小会議の論点に関する意見及び回答

(1) 自然災害対策小会議

【論点<2>参考：策定した基準地震動の応答スペクトル（水平方向加速度）】

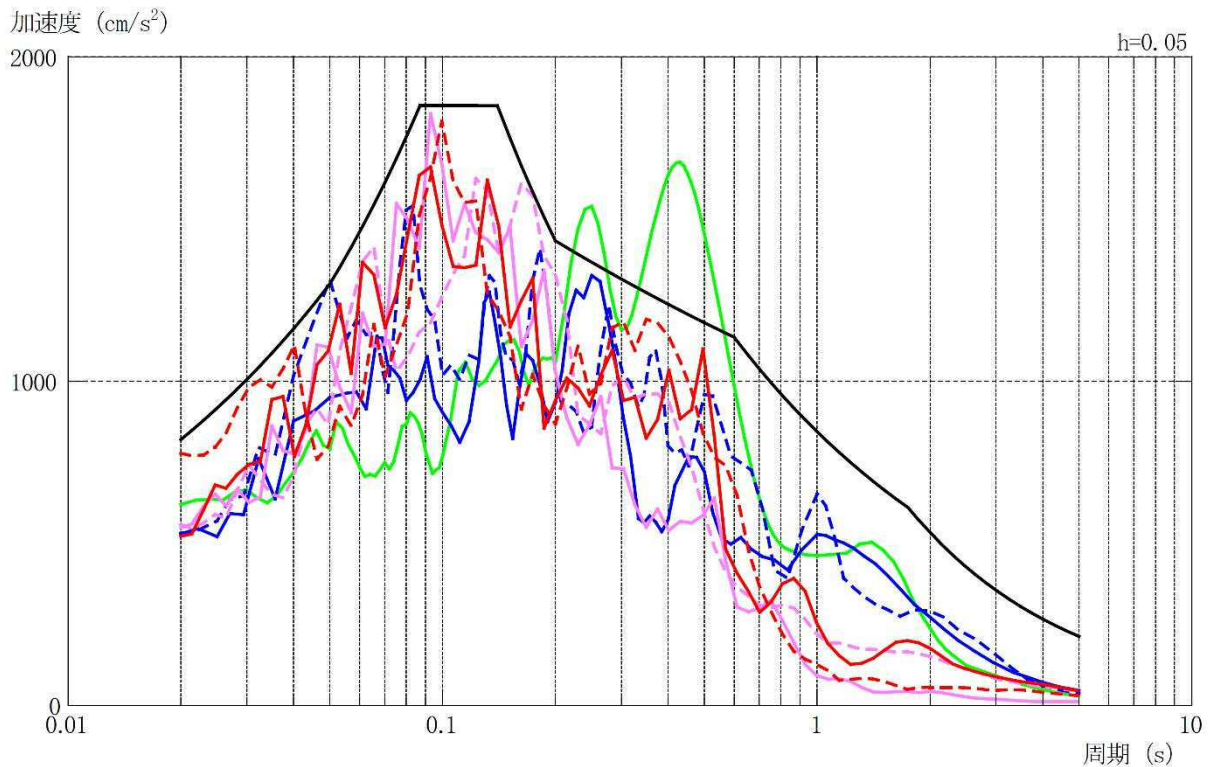
項目	〈2〉 5つの基準地震動は、どのような地震を想定したものか
<p>審査結果 (審査等における中国電力の説明)</p>	<p>〈敷地ごとに震源を特定して策定する地震動〉</p> <p>1) 基準地震動A : Ss-D (水平 820 ガル、鉛直 547 ガル) 宍道断層及び海域三連動による地震について、過去の観測記録に基づく経験式による応答スペクトル (21 通り) 及び断層モデルによる応答スペクトル (104 通り) を全て下回らないように設定した地震動</p> <p>2) 基準地震動B : Ss-F1 (水平 560 ガル、鉛直 337 ガル) 宍道断層を対象に、断層モデル手法を用いた地震動評価のうち、主要な施設の固有周期が存在する周期帯における Ss-D との比の平均値が最大の地震動</p> <p>3) 基準地震動C : Ss-F2 (水平 777 ガル、鉛直 426 ガル) 宍道断層を対象に、断層モデル手法を用いた地震動評価のうち、剛な機器の耐震設計において着目する周期 0.02 秒の加速度が最も大きい地震動</p> <p>〈震源を特定せず策定する地震動〉</p> <p>1) 基準地震動D : Ss-N1 (水平 620 ガル、鉛直 320 ガル) 2004 年北海道留萌支庁南部地震の地表観測記録をもとに解析した岩盤での地震動に保守性を考慮した地震動</p> <p>2) 基準地震動E : Ss-N2 (水平 531 ガル、鉛直 485 ガル) 2000年鳥取県西部地震において賀祥ダム (監査廊 : 岩盤相当) で観測された地震動</p>
<p>顧問の意見</p>	<p>①Ss-F1, Ss-F2 については、なぜ必要なのかが分かり難い。一般の方にも分かるように、なぜこれらを基準地震動として追加することになったかを説明し、クリアにすべき。(釜江顧問)</p> <p>②応答スペクトル法で作られた Ss-D に近接していることを踏まえ、Ss-F1, Ss-F2 を基準地震動に追加しておくことには問題は無いと思う。</p> <p>ただ、少し特殊な考え方であり、先行審査を見てもこういう方法が使われた例は無いと思うので、今後も一般向けを意識した分かり易く丁寧な説明があったほうがいいと思う。</p> <p>(釜江顧問 (コメント))</p>

<p>中国電力の回答</p>	<p>(「顧問の意見」①について)</p> <p>・基準地震動 Ss-F1, Ss-F2 は、「震源が敷地に近い地震については、断層モデルを用いた手法を重視すること」、および「断層モデルによる手法の基準地震動は、施設に与える影響の観点か</p>

ら地震動の諸特性（周波数特性等）を考慮して策定すること」という審査ガイドの要求を勘案して、施設の耐震設計に用いる応答スペクトルについて地震動レベルが大きいものを念のため設定したものである。

なお、審査ガイドには「応答スペクトルによる基準地震動が全周期帯にわたって断層モデルを用いた基準地震動を有意に上回る場合には代表させることができる」という記載もあるが、断層モデルの宍道断層による地震の地震動評価結果では、個別の周期帯において基準地震動 Ss-D に近接している部分があるため、上記のとおり Ss-F1 および Ss-F2 として選定している。

【論点<5>参考②：宍道断層とその西方延長の評価結果概要】

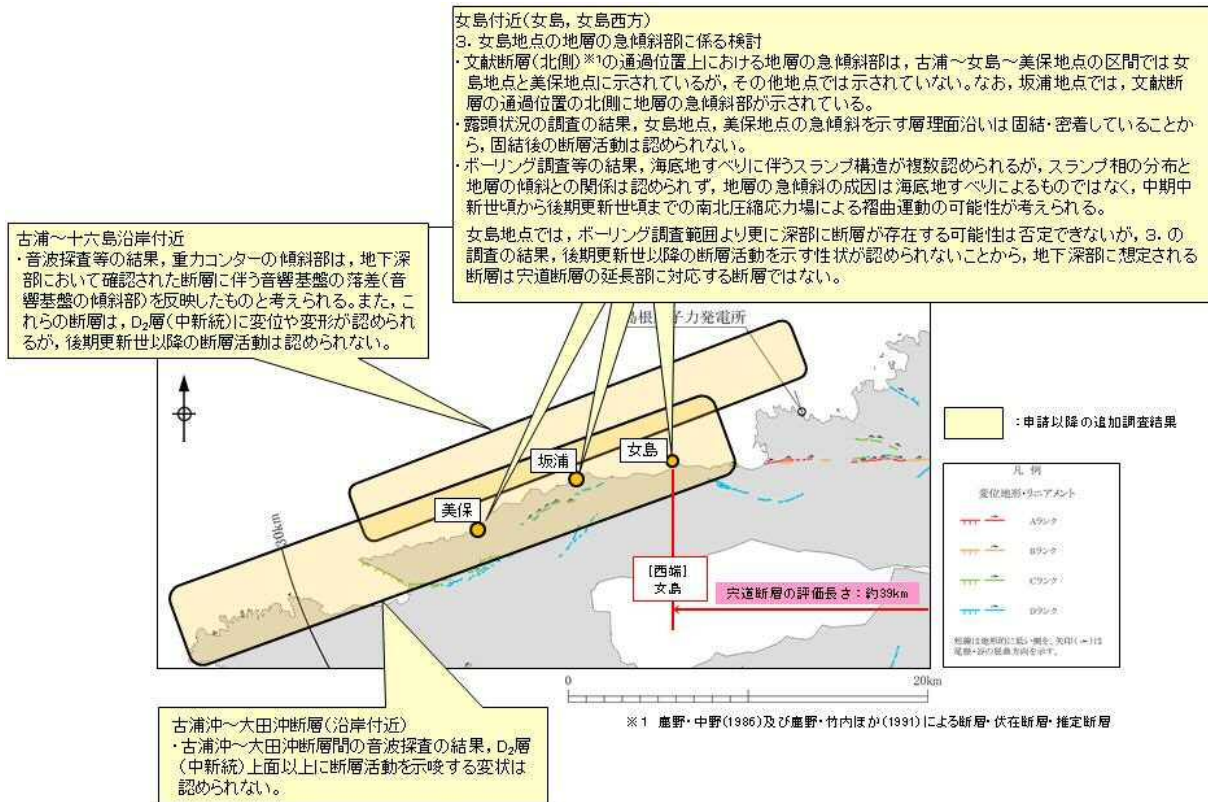
項目	<p>＜5＞ 宍道断層の端部（西端・東端）の当初申請時からの変更理由・設定根拠は何か</p>
<p>審査結果 (審査等における中国電力の説明)</p>	<p>＜西端＞</p> <ul style="list-style-type: none"> ・古浦以西には宍道断層の延長部に対応する断層は認められないが、陸海境界付近の調査結果に不確かさがあること ・女島地点では、陸海境界付近を横断する群列ボーリング調査等で活断層がないことを示すより精度や信頼性の高いデータが得られていること ・音波探査、ボーリング調査、地表地質踏査の結果、女島以西で宍道断層の延長部に対応する断層活動は認められないことから、女島を西端と評価した。(3km 延長) <p>なお、古浦湾～十六島沿岸にかけての重力異常は、</p> <ul style="list-style-type: none"> ・変動地形学的調査から、宍道断層の端部付近で断層活動性が低下していること ・古浦～十六島付近の重力コンターの傾斜部は、後期更新世以降の活動が認められない断層による地下構造に起因すると考えられ、宍道断層の重力異常へ連続しないことから、宍道断層とは関連しない。 <p>＜東端＞</p> <ul style="list-style-type: none"> ・下宇部尾東及び森山では、後期更新世以降の断層活動は認められないものの、更に東方において一部断層を除き上載地層がないこと、陸海境界では十分な調査が実施できないことから、後期更新世以降の断層活動が完全には否定できないこと ・美保関東方沖合では、音波探査による精度や信頼性がより高い調査において後期更新世以降の断層活動は認められず、かつ、明瞭な重力異常が認められないことから、美保関東方沖合を東端と評価した。(14km 延長)
<p>顧問の意見</p>	<p>①東端だけでなく西端についても、西端としている位置から更に西側の陸域・海域の断層との連続性がないことや離隔距離が十分にあることを、数値も含めて説明したほうが良い。そうした調査・評価結果があるならば、的確に表現したほうが安心につながる。(佃顧問)</p> <p>②39km という宍道断層の最大規模を評価する上で、西端部の評価についても東端と同じレベルの説明を尽くすべき。(釜江顧問)</p> <p>③重力異常はスタティックな地下構造を反映する情報であり、活断層かどうかという情報には直接には結びつかないので、追加調査で断層活動性を示す情報が得られておらず、申請時の東端付近でも断層末端の性状を示している中で、重力異常があるところを活断層が想定される地質構造として思い描くには無理が</p>

<p>ある。重力異常の情報を取り上げて、ここまで東端を延ばす必要が本当にあるかは疑問。</p> <p>東端については、科学的判断というより工学的、或いは経営的な判断に基づいて決めたものと理解している。</p> <p>(佃顧問 (コメント))</p>
<p>中国電力の 回答</p>	<p>(「顧問の意見」①②について)</p> <ul style="list-style-type: none"> • 地質調査の結果、 <ol style="list-style-type: none"> 1) 古浦沖から大田沖断層の海域及び沿岸付近における音波探査の結果、古浦沖から女島付近の陸海境界付近における群列ボーリング調査等の結果、さらに、古浦西方から女島付近の陸域における地表地質踏査等の結果、宍道断層の延長部に対応する断層は認められないこと 2) 宍道断層の末端性状について、変動地形学的調査の結果、端部付近では断層活動性が低下していること 3) 古浦～十六島沿岸付近の重力コンターの傾斜部は、後期更新世以降の断層活動が認められないF-①断層及びF-②断層に伴う音響基盤の落差（音響基盤の傾斜部）を反映したものと考えられ、その重力異常は、宍道断層で認められる明瞭な重力異常へ連続しないことから、宍道断層は西方へ延長しないと評価している。 • 宍道断層の西端と評価した女島および文献に断層が記載されている更に西方の美保において地層の急傾斜部が認められるが、これらの連続性は確認されず、また、露頭調査の結果、急傾斜部を示す層理面沿いは固結・密着していることから、固結後の断層活動は認められない。更に西方海域には大田沖断層が確認されるが十分な離隔がある。

【論点<7>参考：海域三連動の追加調査を踏まえた評価の見直し】

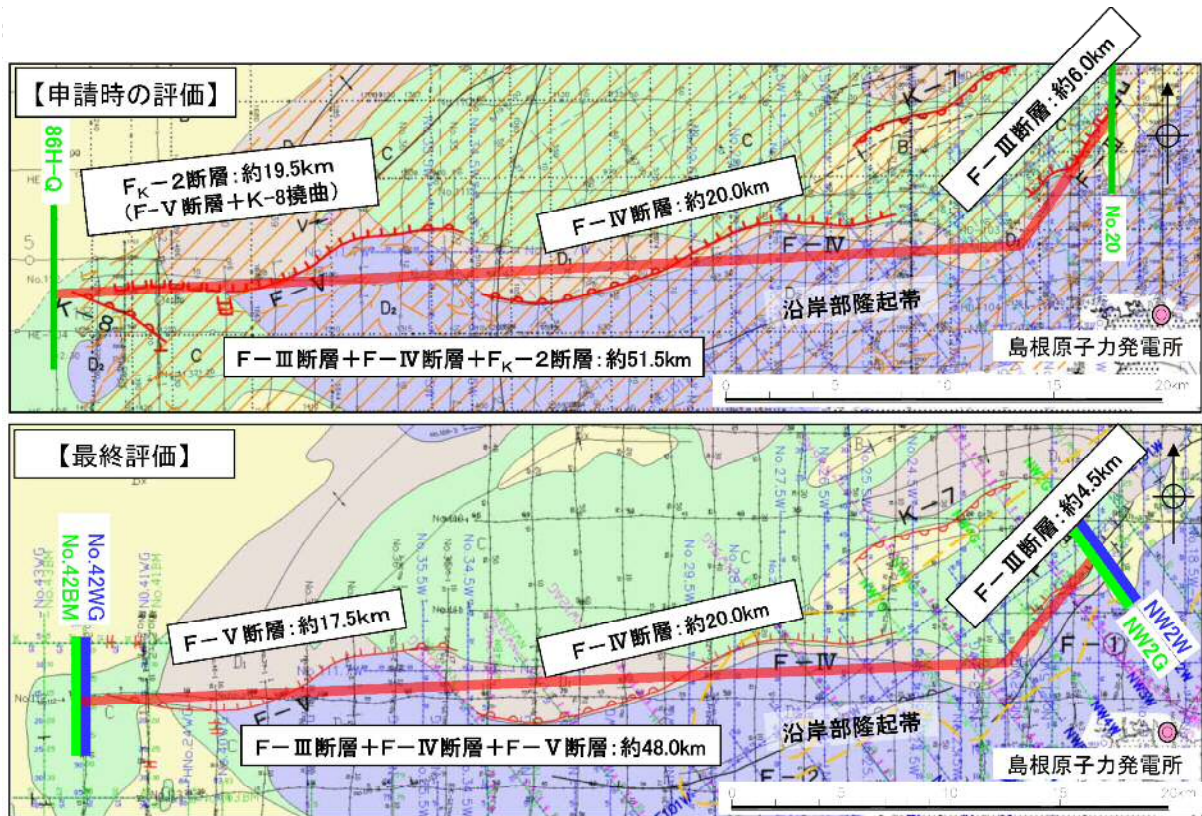
項目	<p>〈7〉 海域三連動の端部（東端・西端）の当初申請時からの変更理由・設定根拠は何か</p>
<p>審査結果 （審査等における中国電力の説明）</p>	<p>当初申請時は断層との距離が近いこと等からF－V断層延長部にあるK－8撓曲部も連動すると評価していたが、追加音波探査の結果、鮮新統～前期更新統（約80万年前）の地層に断層活動を示唆する変位や変形が認められなかったことからK－8撓曲部を断層長さ評価から除外して西端部の位置を見直し、F－K₂断層（F－V断層）の評価長さを2km短縮した。</p> <p>また、F－Ⅲ断層東端部付近での追加採泥調査により得られた火山灰層及び貝殻の年代測定並びに追加音波探査から、B_{1E}層（中部～上部更新統）の地層に断層活動を示唆する変位や変形が認められないことが確実に became ことことから、東端部の位置を見直し、F－Ⅲ断層の評価長さを1.5km短縮した。</p>
<p>顧問の意見</p>	<p>①海域三連動の長さは申請時の51.5kmから48kmに短くなったが、地震動は逆に申請時より大きくなった。専門家には理由が分かるが、一般の方向けの説明はきちんとしておいたほうがいい。（釜江顧問）</p>
<p>中国電力の回答</p>	<p>（「顧問の意見」①について）</p> <ul style="list-style-type: none"> ・海域三連動の応答スペクトルに基づく地震動評価については、耐専式が適用範囲外であるため、申請時は耐専式以外の距離減衰式を用いて評価していたが、現状では安全側の評価として耐専式を用いているため、評価式の違いにより地震動が大きくなっている。（詳細は論点〈9〉の回答のとおり）

【論点<8>参考②：海域三連動のアスペリティ配置と断層の評価区間の関係】

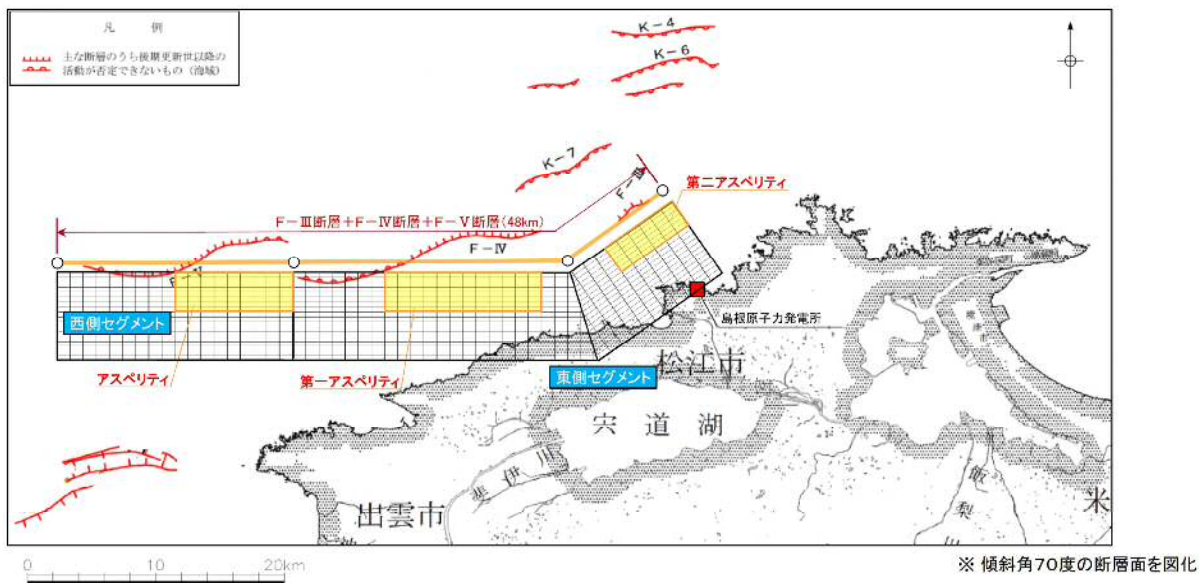
<p>(岩田顧問 (コメント))</p> <p>③海域三連動の断層傾斜角の設定にあたっては、現在の応力場もしくは発震機構を基にした検討を行っているか。そうした説明があったほうが分かりやすい。(岩田顧問)</p> <p>④35° の断層傾斜角を採用することが基本モデルとしては適切でない理由は何か。断層傾斜角という実態的に見えないものを想定した時に、どういう説明ができるのか。 古い断層と同じ場所で新たに破壊面を作るのは不自然に感じるので、判断根拠を明確に文章化したほうがいい。(佃顧問)</p> <p>⑤地表付近で確認された 35° という傾斜角が、地下の地震発生層では 70° と広角になっていくとしているので、どういう絵が描けるかという断層のイメージングについて説明があったほうが良い。 地表付近の音波探査結果からすぐに地震動評価のためのモデル化に行っている印象があるので、一般の方の理解を進めるためにはもう少し段階を踏んだ説明を加えるべき。(佃顧問)</p> <p>⑥海域三連動の断層傾斜角に関しては、地下深部の情報が十分無い中で 70° を基本モデルとすることは理解できるが、音波探査図のどこの変形を見れば良いかは一般の人には分かり難いと思う。D₁, D₂といった境界層の評価位置も分からないので、説明資料にはもう少し工夫があって良いと思う。 (佃顧問 (コメント))</p> <p>⑦海域三連動については、段階を追った判断のプロセスを明確にしてほしいという気持ちがあった。反射記録等では活断層の可能性は非常に低いと判断される一方で、その次の段階として、上載層が分布しておらず後期更新世以降の活動を評価できなかったため、活断層と見なして断層モデルを作成したと理解している。 また、海域三連動の基本震源モデルにおける断層傾斜角を図で表現するなら、観測事実がある 2km までの区間は 35°、2km 以深は 70° と描くのが正しいのでは。そうすると図の上では敷地に近づくように見え、影響を確認したくなる。 観測事実は揺るがないので、2km までの区間も 70° としなければいけない理由があるなら聞いておきたい。(佃顧問)</p>

中国電力の回答	<p>(「顧問の意見」 ③④について)</p> <ul style="list-style-type: none"> ・断層傾斜角については、以下のレシピの考え方にに基づき、より信頼性の高い情報を考慮して設定することとしている。 1) 対象とする断層についての反射法探査結果等、断層の傾斜角を推定する資料がある場合にはそれを参照する 2) 周辺にある同じタイプの断層から傾斜角が推定できる場合

- ・ 音波探査記録による地表付近の断層傾斜角は平均で 35° であるが、後期更新世以降の活動様式は不明であることから周辺にある同じタイプの断層傾斜角を参照し、震源断層面の傾斜角は基本震源モデルで 70° と設定した。音波探査記録による地表付近の 35° については、震源断層面が 35° で傾斜していると仮定して断層傾斜角の不確かさとして考慮した。

【論点<14>参考：基準地震動 S_s-D と標準応答スペクトルの比較】

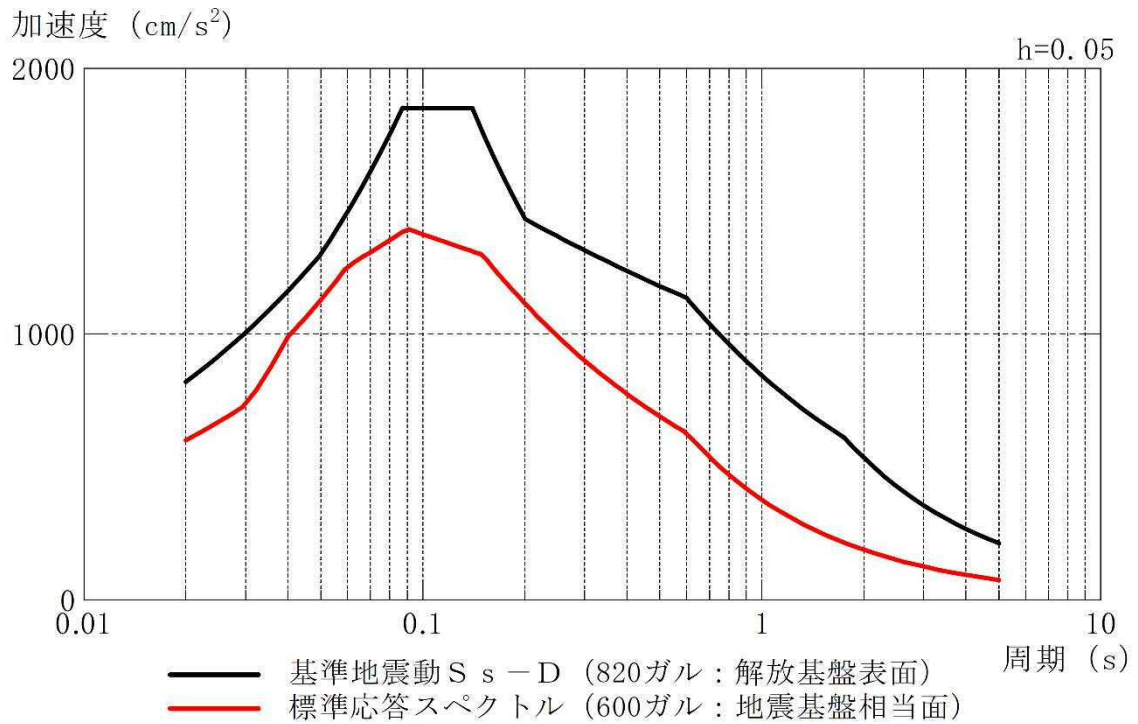
震動に大きな影響を与えないことは図を見ればわかる。
 (釜江顧問 (コメント))

【論点<16>参考①：島根県原子力発電所周辺の地滑り地形分布図】

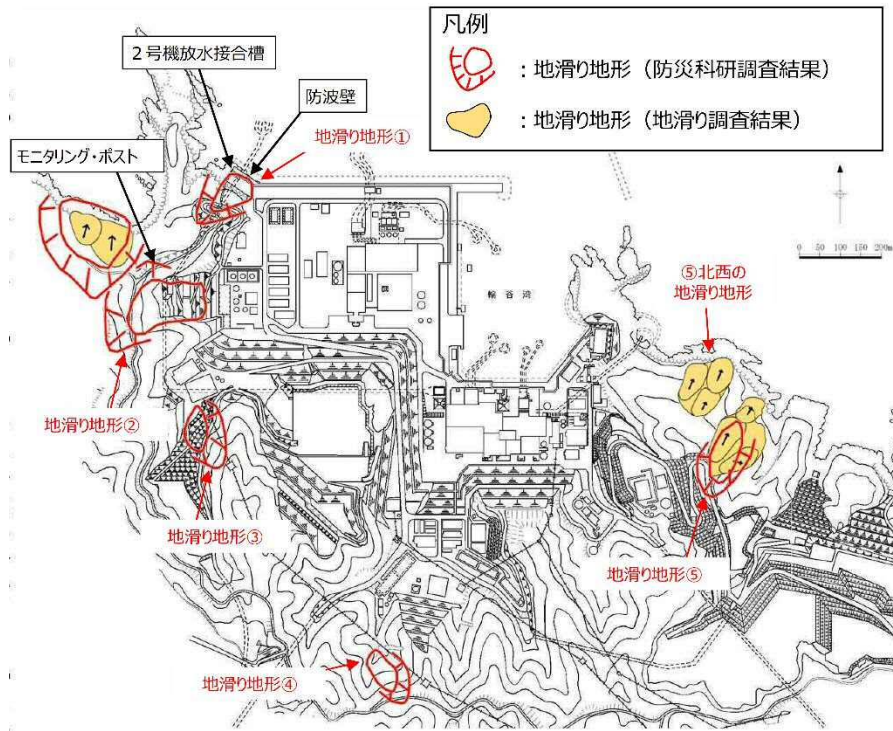
項目	<p><16> 原子力発電所敷地内にある地滑り、土石流等の危険箇所に対策が講じられているか</p>
<p>審査結果 (審査等における中国電力の説明)</p>	<p><地滑り影響評価> 文献調査及び地滑り地形判読によって確認された地滑り地形を対象として地形、地質及び湧水等の水文的な観点に基づく現地調査を実施し、調査の結果、</p> <ul style="list-style-type: none"> ・ 防災科学研究所（以下、「防災科研」）の調査結果である敷地内5つの地滑り地形のうち、4つについては地滑り地形ではないと評価 ・ 1つは地滑り地形の範囲に安全施設は存在しないことから、地滑りにより安全施設の機能を損なわないことを確認し、地滑りによる安全施設の機能への影響はないと評価している。 <p>ただし、防波壁（西端部）の地山については、</p> <ul style="list-style-type: none"> ・ 防災科研調査結果の地滑り地形付近において確認された礫質土及び粘性土について、過去の表層すべりの可能性が完全に否定できないこと <p>から、尾根線に囲まれた内側の範囲の岩盤部までの礫質土及び粘性土を全て撤去している。</p> <p><土石流影響評価> 文献が示す土石流危険区域・溪流を参照した上で、敷地内の土石流危険区域・溪流の地形を網羅的に抽出して図上調査及び現地調査を実施し、調査の結果、</p> <ul style="list-style-type: none"> ・ 土石流の影響を受ける施設は限定的であり、島根原子力発電所では安全評価上その機能に期待しない安全重要度分類クラス3の施設のみが対象となること ・ 上記施設は土石流による損傷を考慮して、代替設備による機能維持や安全上支障のない期間での修復等を行うことによりその安全機能を損なわないこと <p>を確認し、土石流による安全施設の機能への影響はないと評価している。</p>
<p>顧問の意見</p>	<p>①土石流により外部電源が使用できなくなった場合、最後は非常用ディーゼル発電機に頼ることになるようだが、軽油は何日持つのか。また、現状の備蓄量で十分だという根拠はあるのか。（岩田顧問）</p> <p>②斜面のほうは重要施設への影響という観点からグルーピングして評価されているが、地滑りについては重要構造物への影響という観点より、地滑りに対する一般論としての対応を取っているのか。（釜江顧問）</p> <p>③土石流影響評価において抽出した土石流危険区域（国土交通省</p>

<p>国土政策局) は、土石流に関するハザードマップなどで使われている一般的な評価基準に従った範囲か。(佃顧問)</p>
<p>中国電力の 回答</p>	<p>(「顧問の意見」①について)</p> <ul style="list-style-type: none"> ・外部電源喪失を考慮した場合に原子炉の停止と冷却等に必要な電源が供給できるよう、非常用ディーゼル発電機3系統のそれぞれについて、7日分の軽油を地下タンクに貯蔵している。7日間あれば外部電源の復旧は十分可能と考えており、外部からの応援にも期待できるので、7日分あれば十分と考えている。また、規制のガイドの中でも、重大事故が起きた時には少なくとも7日分は保証するようという考え方が示されている。 <p>(「顧問の意見」②について)</p> <ul style="list-style-type: none"> ・地滑りについても考え方は斜面の安定性と一緒であり、重要構造物への影響が対応を取る上での判断基準になっている。防災科研で示される地滑り地形のうち防波壁(西端部)の地山については、大規模な地滑りを起こす傾向は見られないが、これが崩れると防波壁などに影響する可能性があったため、念のため表層を剥ぎ取った。敷地東側に1箇所、地滑り地形と考えられる範囲があるが、この近くには安全施設が存在しないため、地滑りを起こしても影響は無いと考えている。 <p>(「顧問の意見」③について)</p> <ul style="list-style-type: none"> ・抽出箇所は一般的な評価基準に従ったもの。机上検討だけでなく自社で現地調査をして、それぞれの土石流危険区域ごとに土石流が発生した場合の土砂発生量も調査した上で、最終的な評価を行っている。

【論点<19>参考：三軸粘性ダンパを設置した配管系の加振試験】

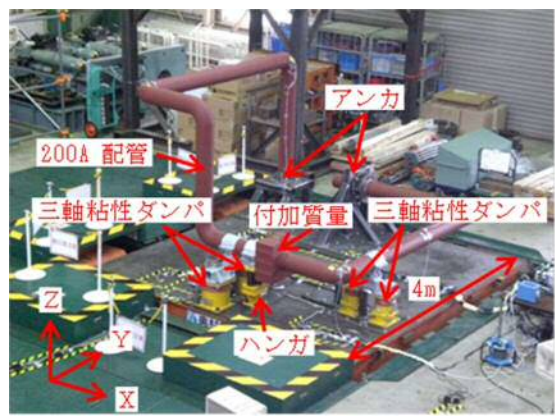
<p>顧問の意見</p>	<p>①制震装置を設置することで配管系の固有周期のピークが少し短周期側に移動しているのは、減衰の効果によるものか。 応答倍率は下がっており、応答としては全く問題ないと思うが、減衰の付与と周期の関係があるのか教えてほしい。 (釜江顧問)</p>
<p>中国電力の回答</p>	<p>(「顧問の意見」①について) ・制震装置は主に減衰を付与するが、装置自体が少し剛性を持っている。このため、制震装置を設置すると配管系として硬くなり、共振ピークの位置は短周期側にずれる。</p>

【論点<22>参考：地下水位低下設備の配置例及び構成例】

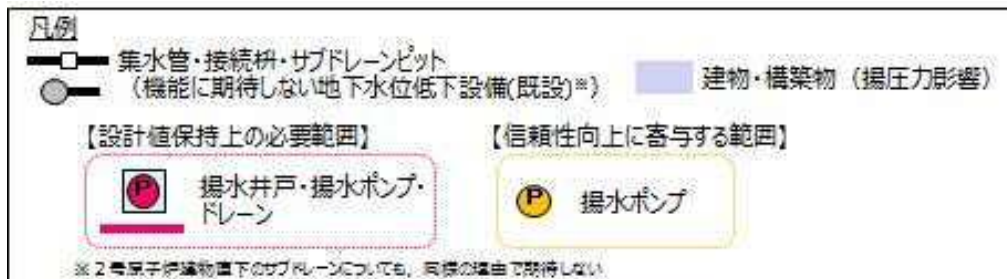
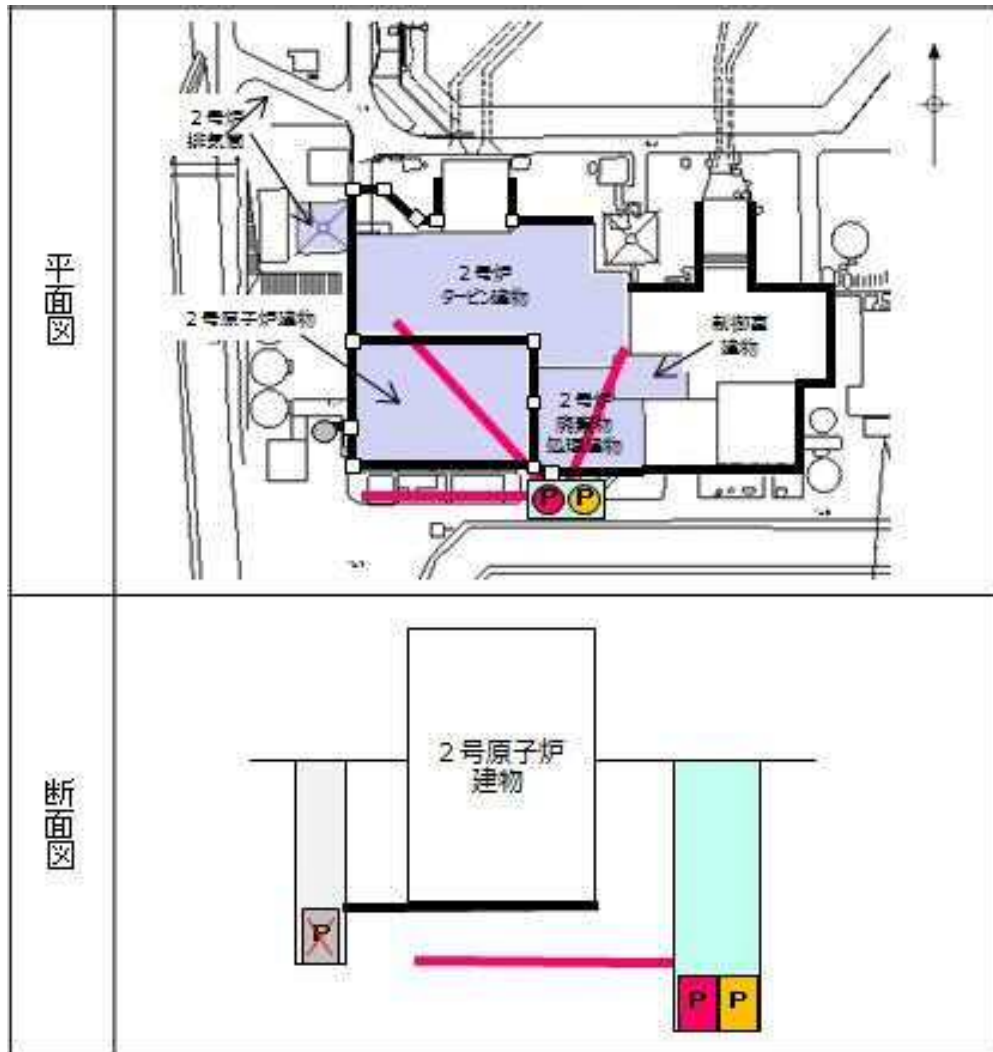
<p>評価も重要となり、設備を維持管理するのも非常に大変になると思う。(釜江顧問)</p> <p>④雨量の推定等により解析上は機能はある程度正しく評価できると思うが、具体的な地下水の状況はドレーンの設置場所によっても変わると推測されるので、耐震評価上の必須事項ではないことが望ましいと思う。 (釜江顧問 (コメント))</p> <p>⑤地下水位低下設備は水位が一定値になればポンプを起動して地下水を下げるものだと思うが、水位警報等は設けられているか。また、ポンプの故障等も検知できるのか。(釜江顧問)</p>
中国電力の回答	<p>(「顧問の意見」①について)</p> <ul style="list-style-type: none"> 地下水位低下設備は新規制基準への適合にあたり、原子炉建物等の設計の前提条件となる地下水位を一定の範囲に保持するために必要であることから、設計基準対象施設 (Cクラス : Ss 機能維持) として位置づける。 <p>なお、地下水位低下設備は安全施設には該当しないが、設備の重要性を考慮し、故障要因等を整理した上で信頼性向上 (多重化、非常用電源確保、Ss 機能維持、復旧用可搬ポンプの準備等) を図っている。</p> <p>(「顧問の意見」②について)</p> <ul style="list-style-type: none"> 設置許可段階では島根原子力発電所での年間降雨量の 1.5 倍以上 (2,400mm) を降らせて定常解析 (浸透流解析) を行っているが、詳細設計段階では局所的、瞬間的に大量の雨が降った場合を想定した非定常の解析を行うこととしている。 <p>(「顧問の意見」③について)</p> <ul style="list-style-type: none"> 地下水位低下設備は、主要な建物等に作用する揚圧力及び液状化に対して基礎スラブ及び地下外壁の耐震性を確保するため、設計地下水位を上回らないよう維持するための重要な設備となる。Ss 機能維持等の要求機能を満足するよう保全計画に定め、保守管理を行っていく。 <p>(「顧問の意見」⑤について)</p> <ul style="list-style-type: none"> 地下水位低下設備の A系, B系それぞれに監視盤があり、そこに水位情報や故障情報が表示されるようになっている。地下水は常時ある程度の流入があり、ある水位になるとポンプ起動、水位が低下するとポンプ停止というオンオフを繰り返す設定であり、水位の各段階で警報等が出る設定となっている。

【論点<23>参考②：津波堆積物調査の例 (1833年山形・庄内沖地震津波関連)】

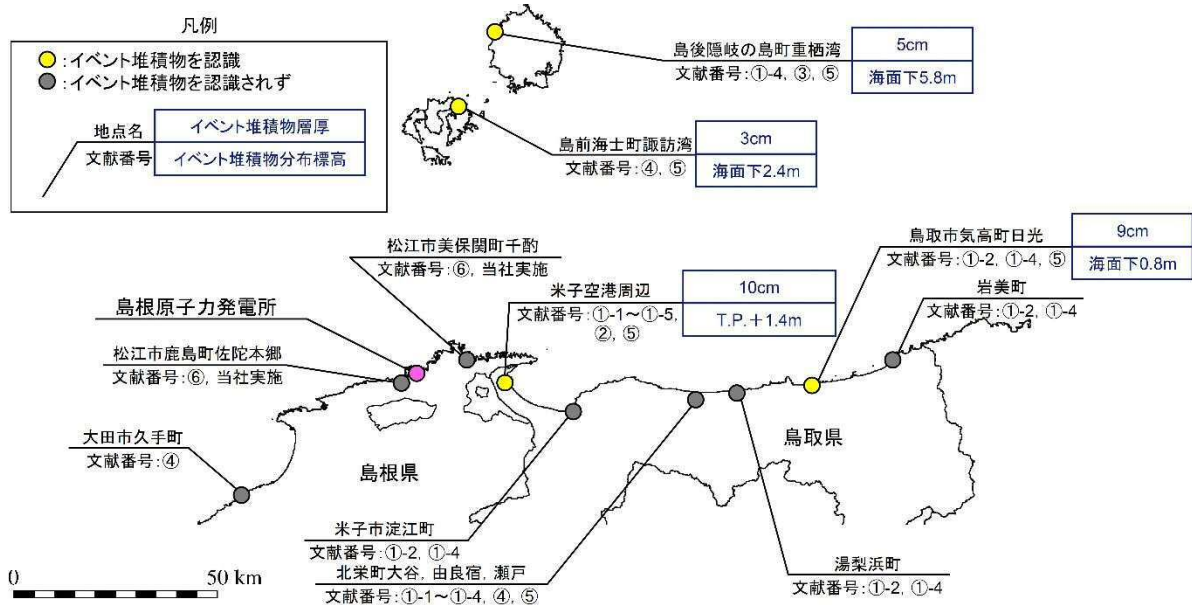
<p>顧問の意見</p>	<p>①津波堆積物の調査はどこで行ったのか。福井県の若狭地域のよ うに、堆積物が溜まる湖みたいなものは敷地周辺にあるか。 (釜江顧問)</p> <p>②東北の津波だと堆積物よりも実際の津波の高さは上だったが、 その点はどうか考慮しているのか。津波堆積物の高さは正確に出 ると思うが、東北日本の地震で分かったように、実際に津波の 堆積物ができた高さよりも、遡上高は標高が高いと思う。 (佃顧問)</p> <p>③堆積物の調査地点が適した場所を選定されていて、そこで堆積 物の有無を判断したことが適切だという説明は必要だと思う。 また、既存の文献で山陰地方の海岸付近での最大津波到達高さ の記録があれば、併せて紹介してほしい。(佃顧問)</p> <p>④津波堆積物調査の結果は、科学的なレビューを受けた論文にす るとより信頼性が高くなると思う。調査の地点・箇所も含め、 記録が適切だという確認は立地の安全をより深める意味でも重 要なので、論文化を期待したい。(佃顧問 (コメント))</p>
<p>中国電力の 回答</p>	<p>(「顧問の意見」①について)</p> <ul style="list-style-type: none"> ・調査は敷地周辺の海岸沿いで2箇所(佐陀本郷, 千酌)におい てボーリング調査及び定方位試料採取を行った結果、津波由来 を示す積極的な証拠は見出せなかった。なお、敷地周辺には湖 はない。 <p>(「顧問の意見」②について)</p> <ul style="list-style-type: none"> ・堆積物は確認できていないので、津波高さとの関係は整理でき ていないが、評価としては文献の堆積物標高より高い津波高さ となることは確認している。 <p>(「顧問の意見」③について)</p> <ul style="list-style-type: none"> ・津波堆積物調査を行った佐陀本郷及び千酌は、海岸に砂州堆積 物や砂丘堆積物が認められ津波堆積物が保存しやすい地形であ る。ボーリング調査及び定方位試料採取によりイベント堆積物 の可能性がある地層を抽出し、年代測定、微化石分析等を実施 した結果、津波由来を示す積極的な証拠は見出せなかった。 ・山陰地方における津波堆積物の文献調査の結果、1833年山形・ 庄内沖地震の可能性があるイベント堆積物が確認され、米子空 港周辺で10cm程度である。

【論点<18>参考：原子炉水位計の概要図】

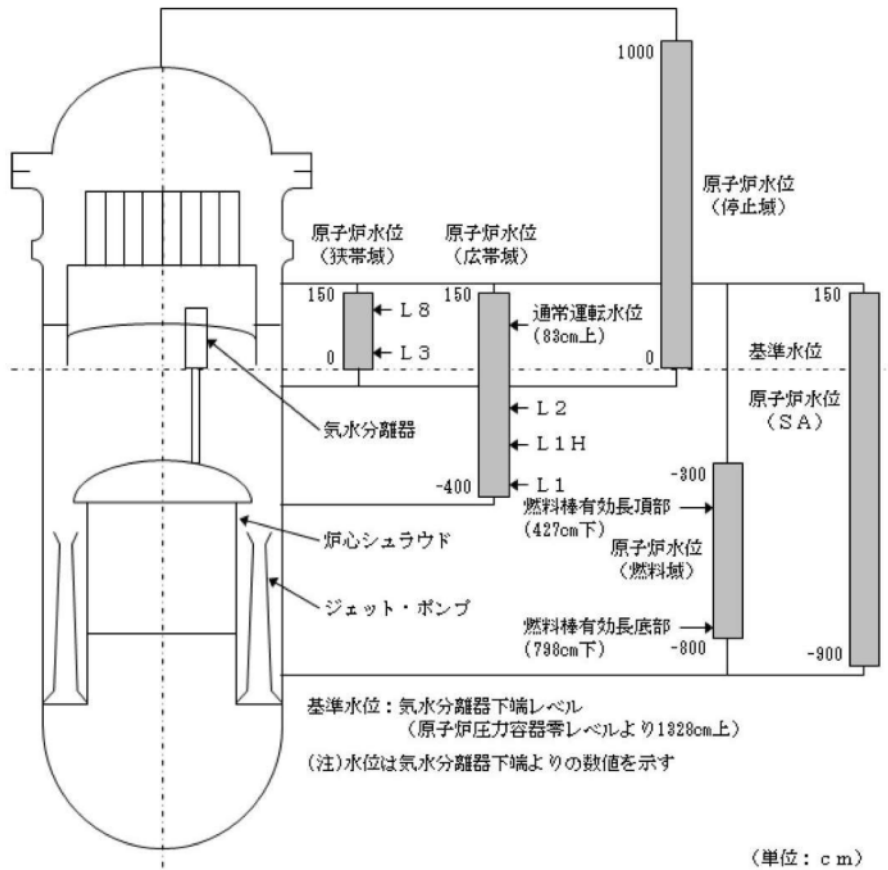
<p>が出るのか、普段から見とおいた方がいい。（二ノ方顧問）</p> <p>④運転員が見ている水位は単相水位で、解析の水位は二相水位である。これらの関連づけが十分にされていないと、運転員は事象の進展が判断できないのではないか。（芹澤顧問）</p>
<p>中国電力の 回答</p>	<p>（「顧問の意見」①について）</p> <ul style="list-style-type: none"> ・ご認識のとおり、実際の炉内水位はボイド（泡）を含んだ二相水位であり、原子炉水位計により計測する水位は単相水位となる。実際の炉内水位（二相水位）はボイドにより、原子炉水位計により計測する水位（単相水位）より高い水位となるため、原子炉水位計により計測する水位は、燃料の冷却の観点で保守的な値となる。また、安全保護系は所定の水位到達前に水位低下を検知して作動するよう、単相水位を計測している。 <p>（「顧問の意見」②について）</p> <ul style="list-style-type: none"> ・原子炉圧力が急減した場合に水位計配管内にもボイドが発生する可能性を否定は出来ないが、水位計配管は原子炉圧力容器及び凝縮槽から連続下り勾配で敷設しており、ガス溜まりの発生しない設計としている。 <p>（「顧問の意見」③について）</p> <ul style="list-style-type: none"> ・他パラメータから推定する方法については、推定に使用する計器の誤差等を踏まえ、どれくらいの誤差が出るのか算出し審査資料^(※)に記載している。 ・誤差があることを認識したうえで事故時の対策を行うことができるよう、その内容を手順書に落とし込み、同手順を用いた訓練を実施することとしている。 <p>（※）58条計装設備 補足説明資料58-8 主要パラメータの代替パラメータによる推定方法について</p> <p>（「顧問の意見」④について）</p> <ul style="list-style-type: none"> ・有効性評価において用いているMAAPコードでは、原子炉水位のうち、炉心シュラウド内水位については二相水位、炉心シュラウド外水位及びジェット・ポンプ内水位については単相水位で出力される。 ・MAAPでは、原子炉水位を原子炉圧力で補正するモデルとはなっていないため、炉心シュラウド外及びジェット・ポンプ内の単相水位は実機における圧力補正後の水位に相当する。 ・DCHシナリオでは、原子炉水位がBAF+20%到達時に急速減圧を実施する。 ・MAAPコードでは、BAF+20%到達の判断をジェット・ポ

- よって運転手順と解析との関連づけはなされている状況である。
